**Gutachterliche Stellungnahme vom 16. Februar 2015**

**Gutachten Nr. 110-PG-2015**

Gutachterliche Stellungnahme zur brandschutztechnischen Bewertung beim Einbau von Sita Dacheinläufen

Einbau Regeldetail auf Grundlage der baurechtlichen Regelwerke

Bild 1: Brandschutztechnische Anforderungen an Dacheinläufe eines Daches mit Anforderungen an die Feuerwiderstandsdauer, z. B. Feuerbeständig (F 90), vor aufgehenden Wänden mit Öffnungen (Türen und Fenster)  
(Quelle: Kommentar zur MLAR/LAR/RbALei)

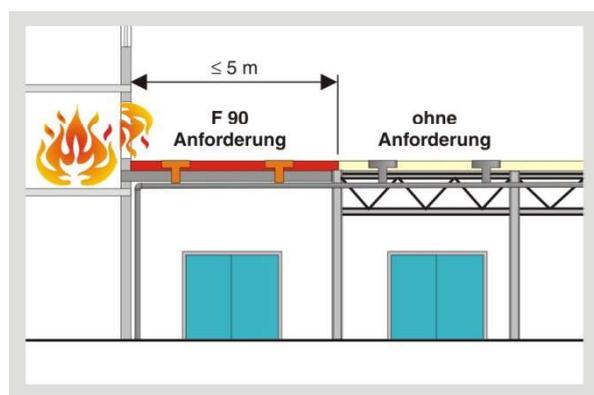
Daraus ergibt sich für kleine Durchdringungen eines Daches, z. B. Dachabläufe, dass die Dachabläufe in klassifizierten Dachflächen vor aufgehenden Wänden mit Anforderungen an die Feuerwiderstandsdauer bis zu einem Abstand von mind. 5 m brandschutztechnisch geschützt sein müssen (siehe Bild 1).

Bei Einbausituationen, wie z. B. in Bild 1 abgebildet, müssen die nichtbrennbaren Sita Dacheinläufe, wie in den Anlagen 1 bis 3 und 5 bis 10 dargestellt, in der Dachfläche eingemörtelt werden.

Bild 2: Durchdringung eines großflächigen Daches, z. B. Trapezblechdach mit nichtbrennbaren Rohren / Dachabläufen

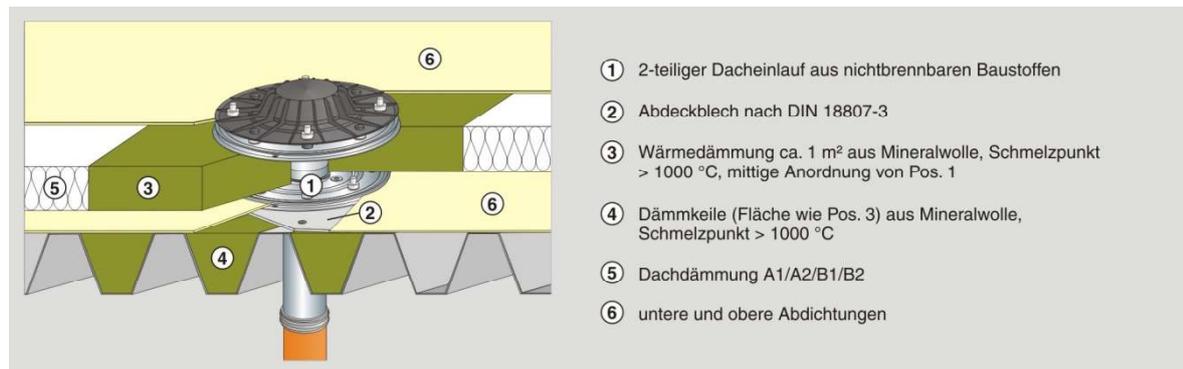
Bei großflächigen Dächern (> 2500 m<sup>2</sup>) ergeben sich Anforderungen auf Grundlage der DIN 18234 „Baulicher Brandschutz großflächiger Dächer – Brandbeanspruchung von unten“ (siehe Bild 2).

Bei Einbausituationen, wie z. B. in Bild 2 abgebildet, muss der nichtbrennbare Sita Dacheinlauf, wie in Anlage 4 dargestellt, in der Dachfläche des Trapezblechdaches oder einem Betondach ohne Anforderung an die Feuerwiderstandsdauer eingebaut werden.

Stand: 12.2014	Maßstab: 1:7	SitaMulti Dachgully, mit Aufstockelement und Schaumglaskörpern im nicht belüfteten Dachaufbau (Warmdach). Anlage 1

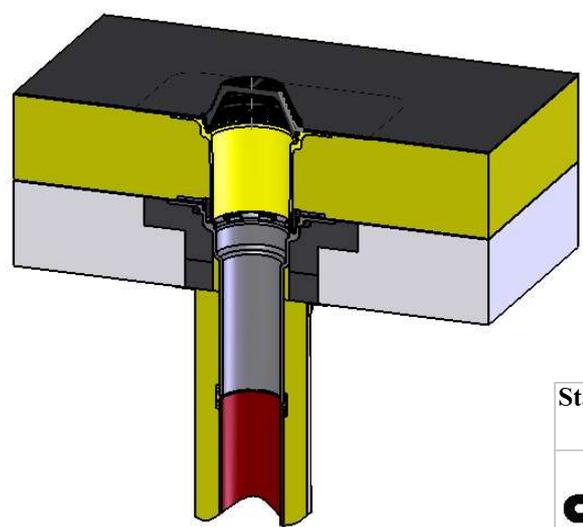
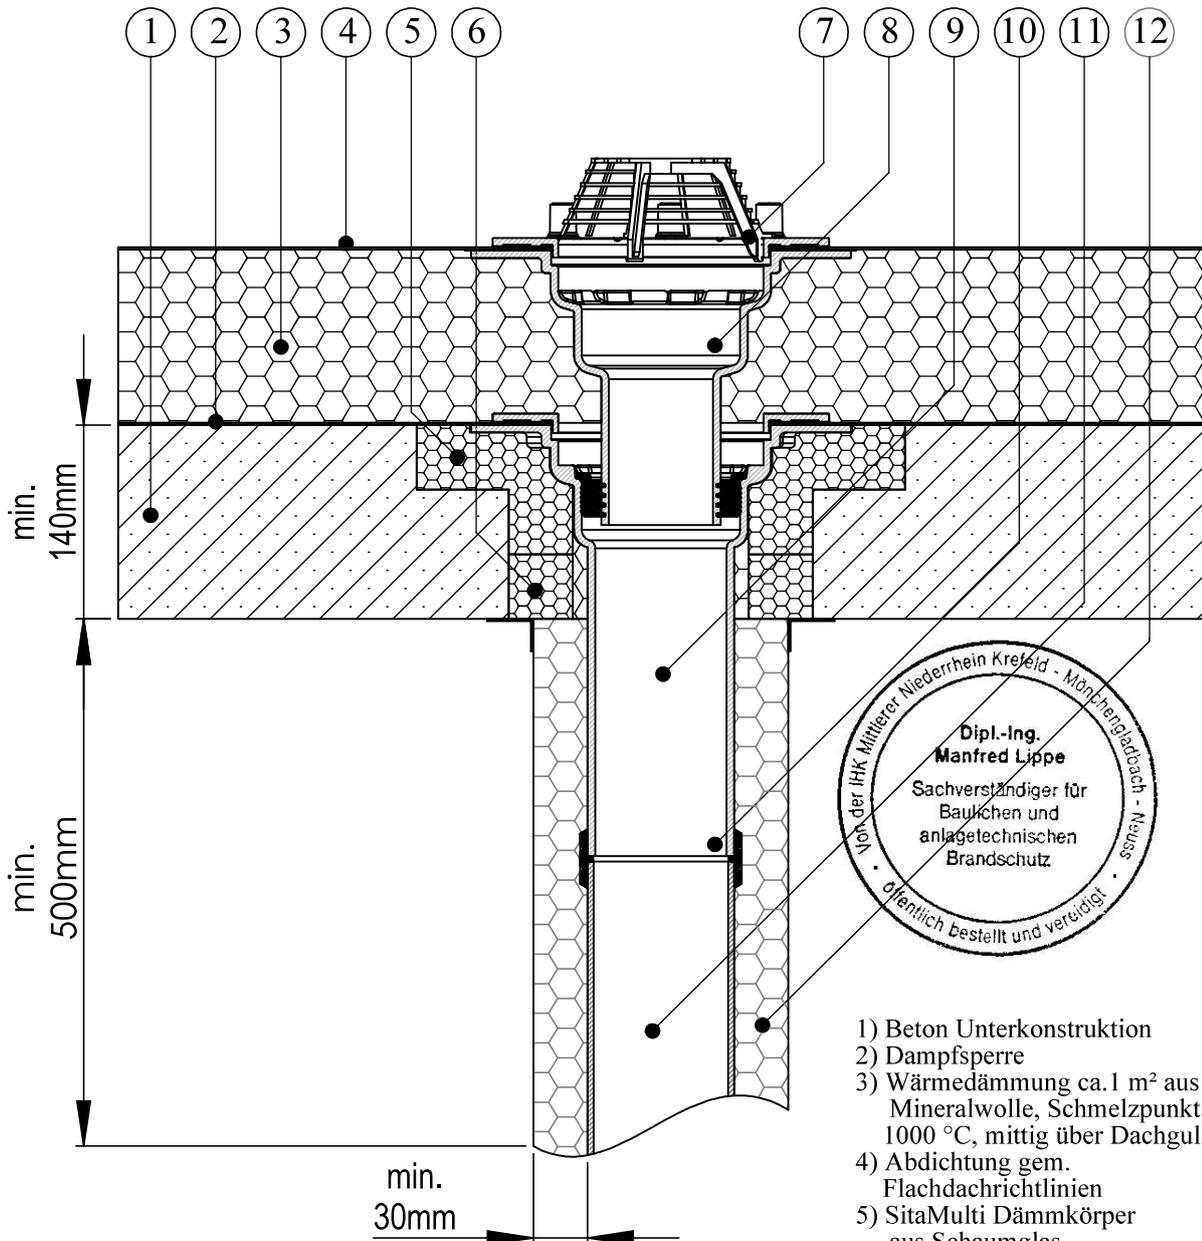
Der zum Dacheinlauf gehörende Dämmkörper aus nichtbrennbarem Schaumglas (Fabrikat Foamglas), Schmelzpunkt > 1000°C, darf im Bereich des mind. 80 mm hohen Mörtelvergusses (siehe Anlage 1 bis 3 und 5 bis 10) angewendet werden. Die Vermörtelung erfolgt bauseitig mit nichtbrennbarem, formbeständigem mineralischem Mörtel.

Um eine Brandübertragung durch Wärmeleitung zu vermeiden, wird im Bereich des Dacheinlaufes eine mittig montierte 1 m<sup>2</sup> große Dachdämmung, wie in Anlage 1 bis 3 und 4 bis 7 dargestellt, fachgerecht montiert und die Dachbahn eingebunden.

**Kleine Durchdringung nach DIN 18234 mit SitaDSS Multi Druckströmungsgully und Aufstockelement in einem nicht belüfteten Dachaufbau (Warmdach).  
Anlage 4**

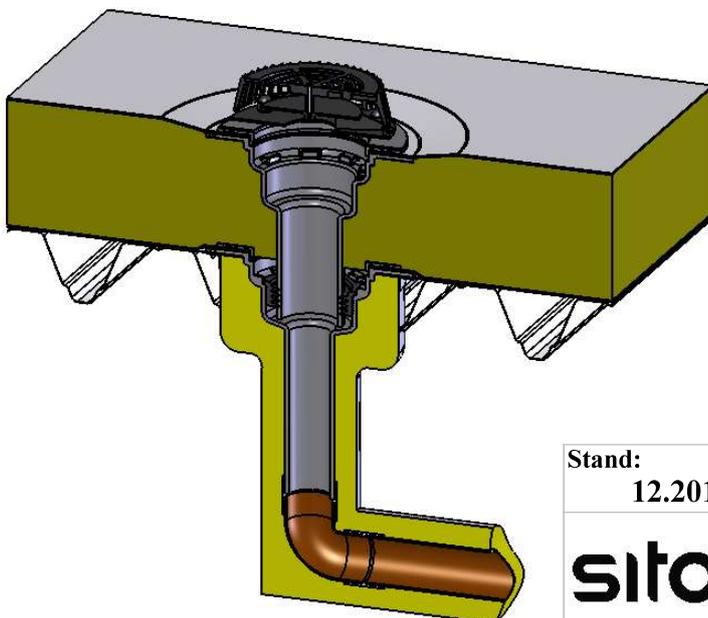
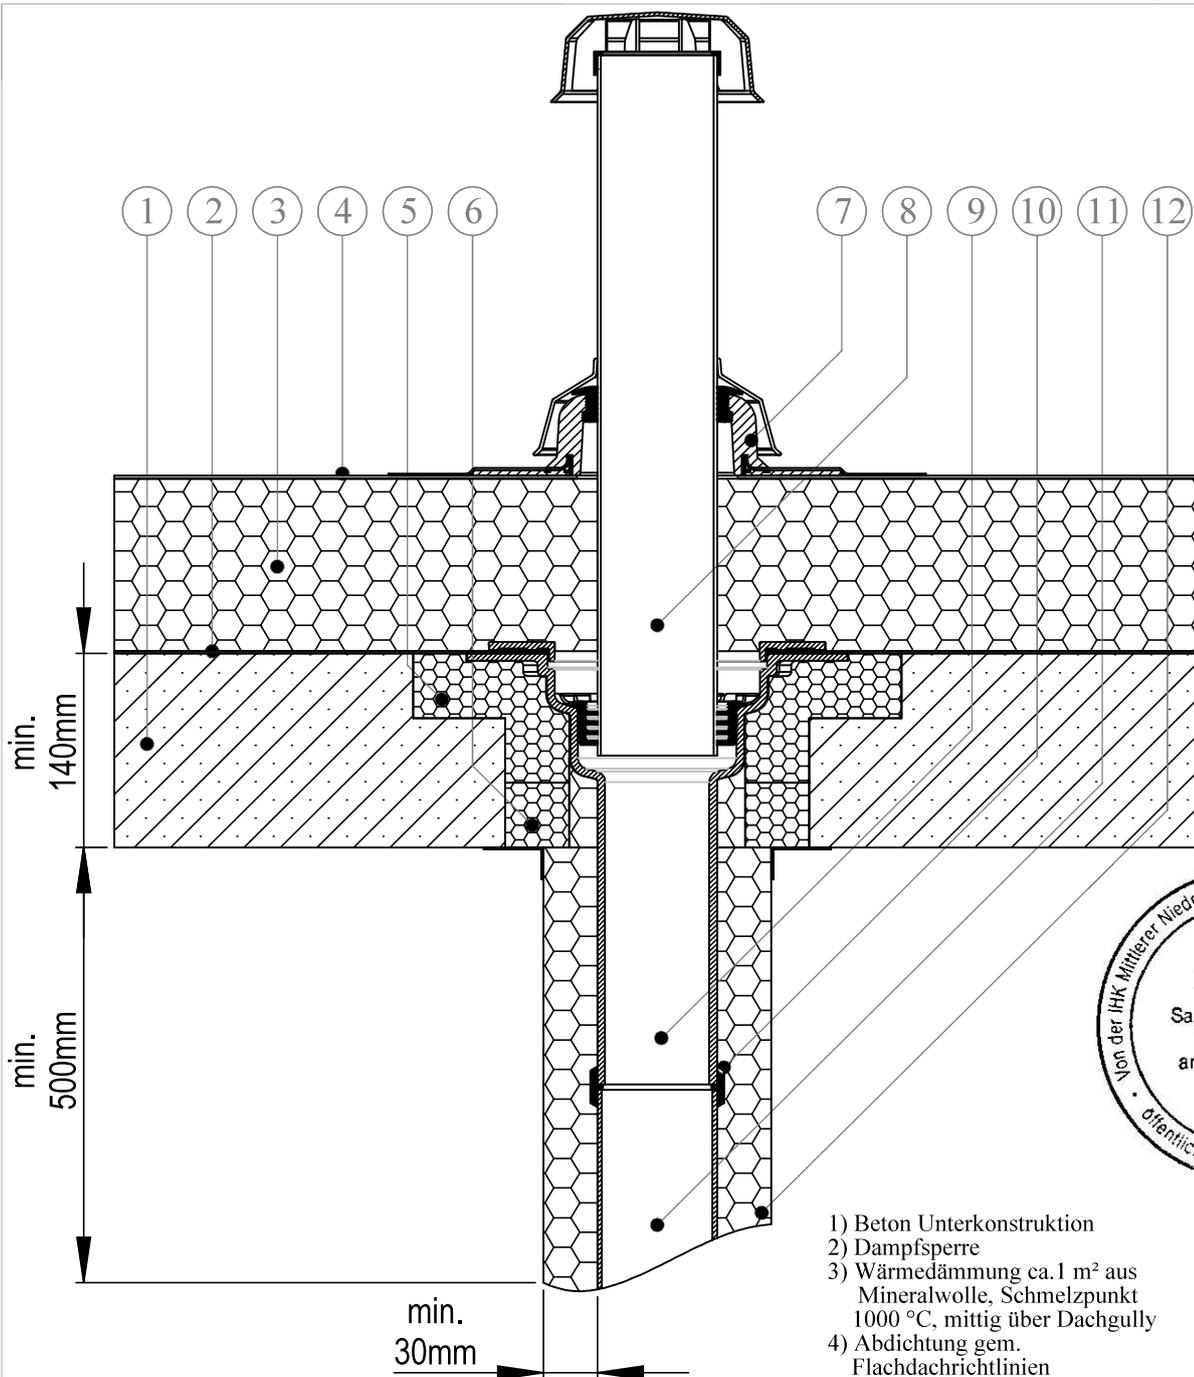
Die Einbaudarstellung ist auf die Anforderungen der DIN 18234 für kleine Durchführungen abgestimmt.

Stand: 12.2014	Maßstab: 1:7	SitaMulti Dachgully mit Aufstockelement im nicht belüfteten Dachaufbau (Warmdach). Anlage 7
-------------------	-----------------	--

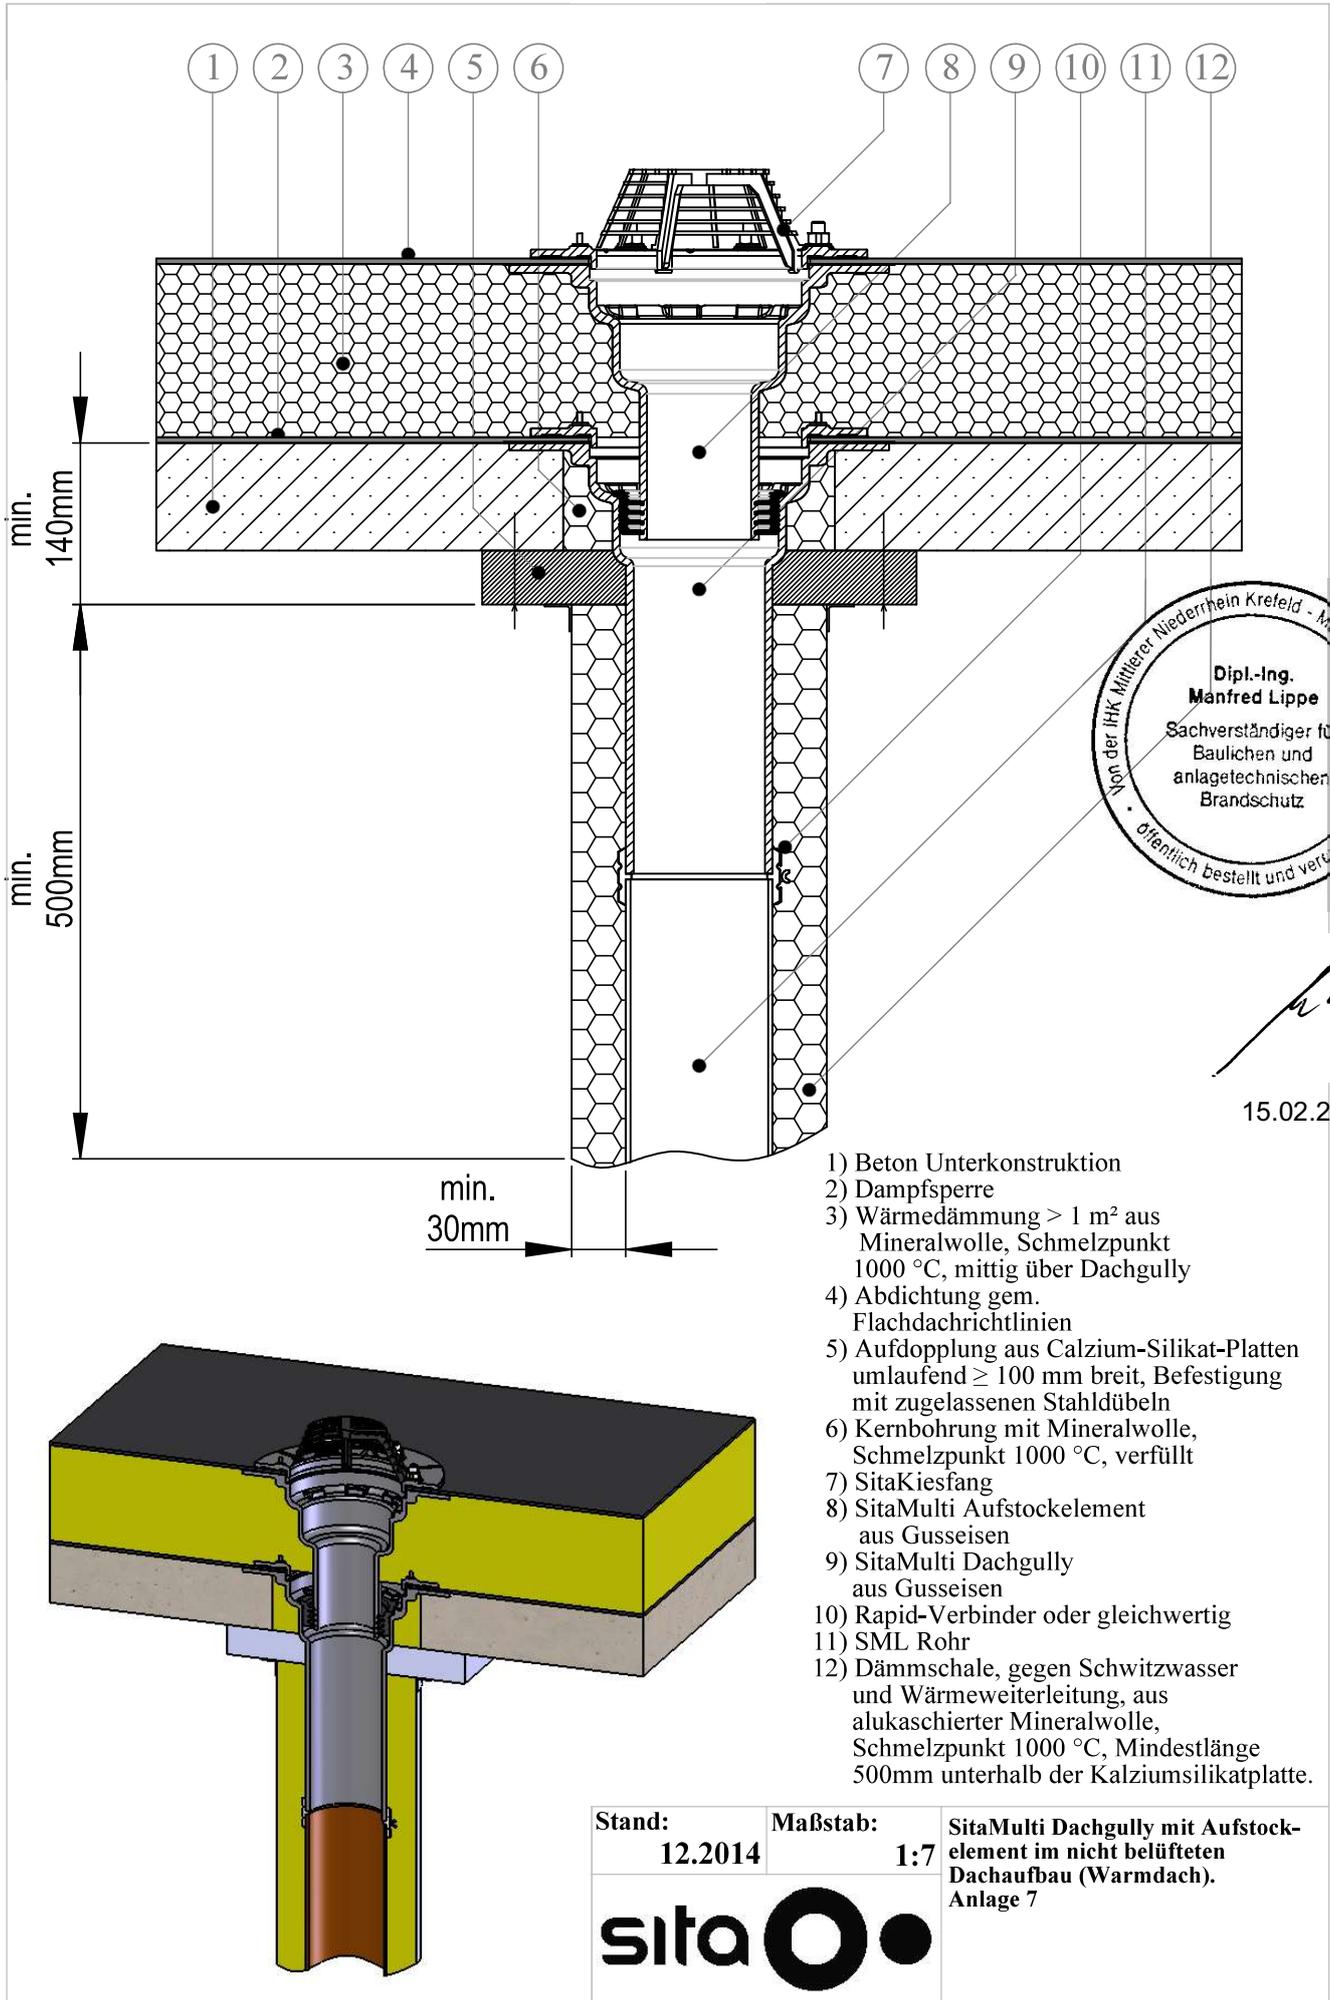
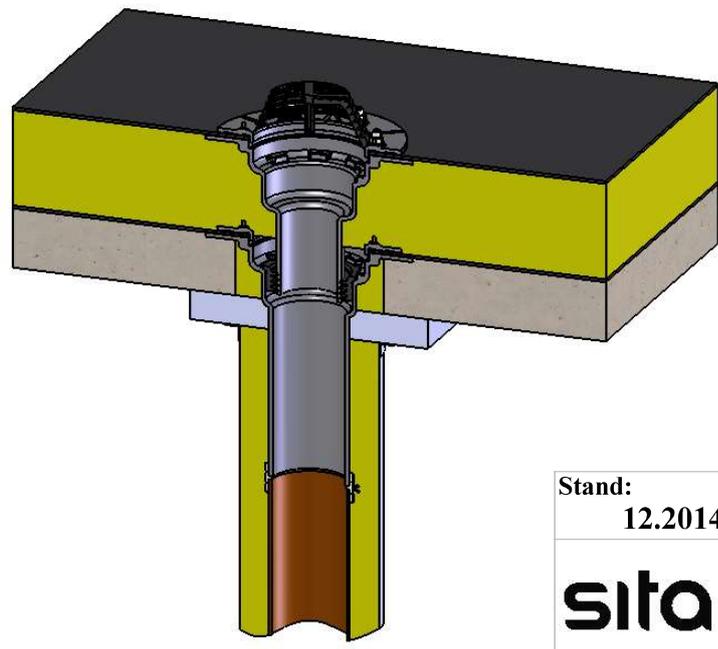
Betonunterkonstruktionen  $\leq 140$  mm können durch eine umlaufende Aufdoppelung aus Calcium-Silicat-Platten (mind. 100mm breit) auf das erforderliche Maß gebracht werden

(siehe Anlage 7). Die Aufdopplung aus Calcium-Silikat-Platten kann aus mehreren Plattenlagen bis zu einer Gesamtstärke von max. 60 mm hergestellt werden. Die einzelnen Plattenlagen müssen entsprechend der Herstellerangaben miteinander verbunden sein. Die Befestigung der Aufdopplung am Massivbauteil muss mit zugelassenen Stahldübeln erfolgen.

SitaMulti Dachgully, mit Schaumglaskörpern in einer Dachfläche mit Kiesauflast. Anlage 8

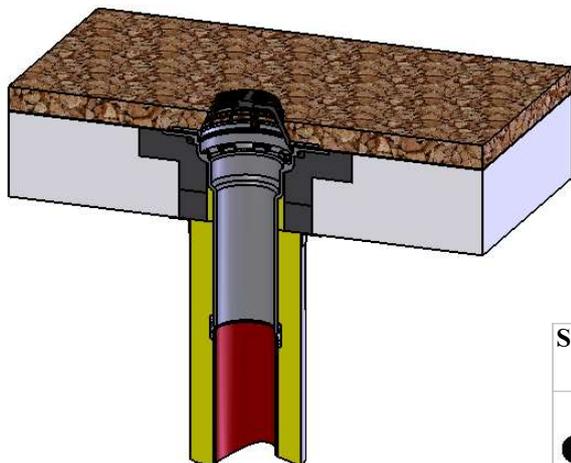
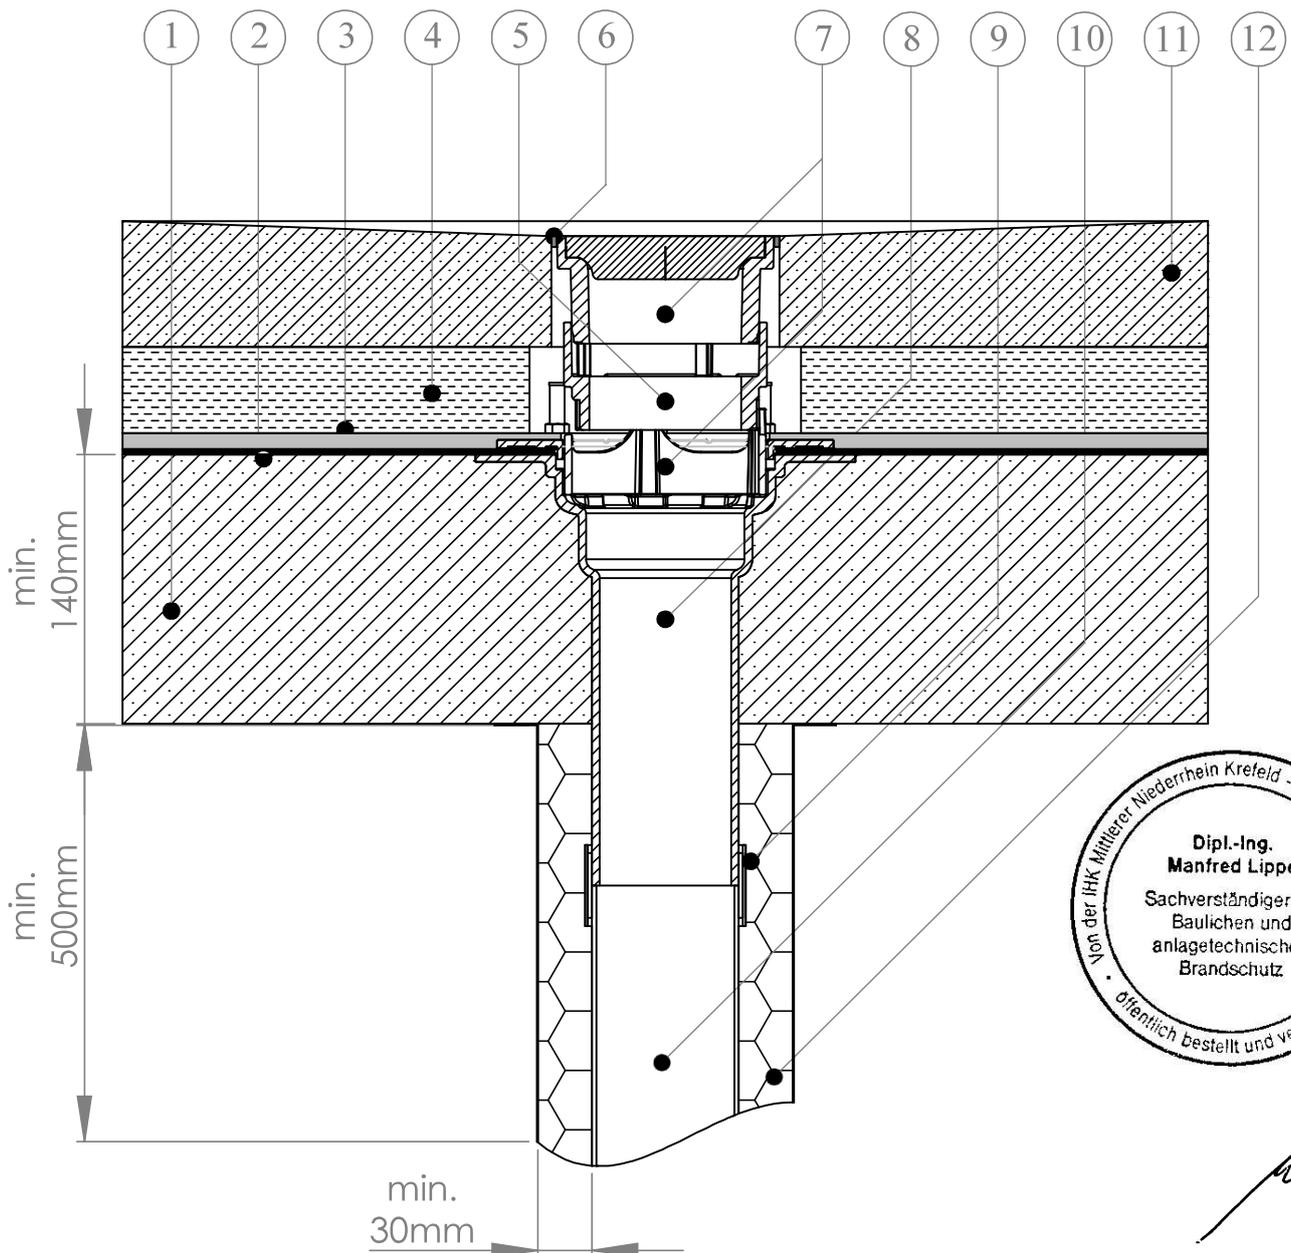
Bei Dachflächen mit Kiesauflast (Anlage 8) sowie bei befahrbaren Parkdeckflächen aus Beton (Anlage 9) ist eine mittig montierte 1 m<sup>2</sup> große Dachdämmung aus Mineralwolle, Schmelzpunkt 1.000 C°, nicht erforderlich!
